NOTAT

OPPDRAG	Kvernbekken Meråker	DOKUMENTKODE	418579-RIG-NOT-001
EMNE	Vurdering av prosjekterte sikringstiltak	TILGJENGELIGHET	Åpen
OPPDRAGSGIVER	NVE	OPPDRAGSLEDER	Håvard Narjord
KONTAKTPERSON	Geir Bendik Hagen	SAKSBEHANDLER	Håvard Narjord
KOPI		ANSVARLIG ENHET	3012 Midt Geoteknikk

Figur 1 - Utslaking skråning ved tilleggsfylling i bunn.

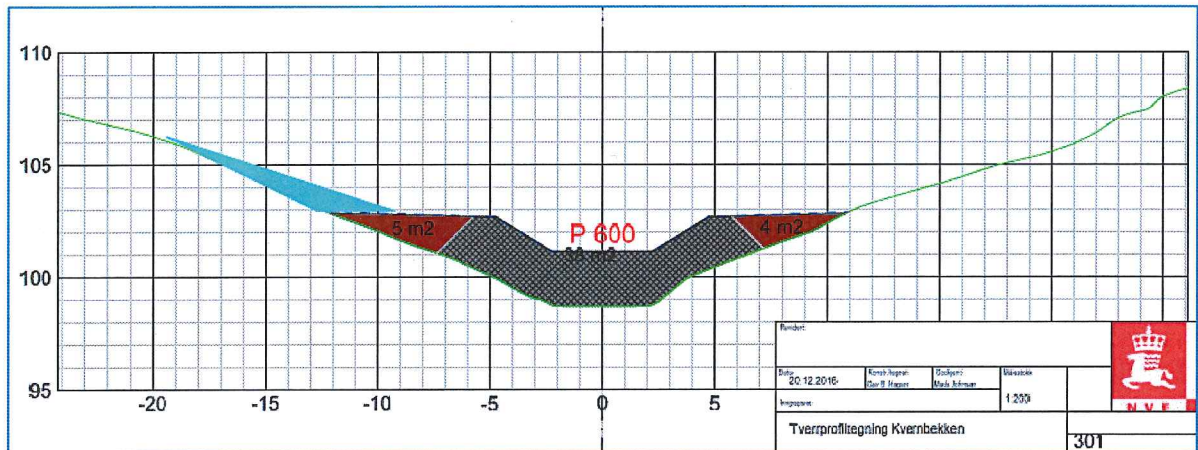
Vi er enig i at en massiv utslaking av absolutt alle slike partier kan være svært krevende, og vi har også tidligere angitt at endelig omfang må vurderes under anleggsarbeidene. Det kan f.eks. som

alternativ til utslaking vurderes å føre bunnfyllingen lengre opp i dalsidene i enkelte partier som vist i figur 1.

Vi foreslår derfor at omfang av utslaking bestemmes på grunnlag av befarings- og observasjoner under anleggsarbeidene. Beste befaringsstidspunkt er sannsynligvis i slutten av april når snøen er gått, men før løv og vegetasjon vokser ut.
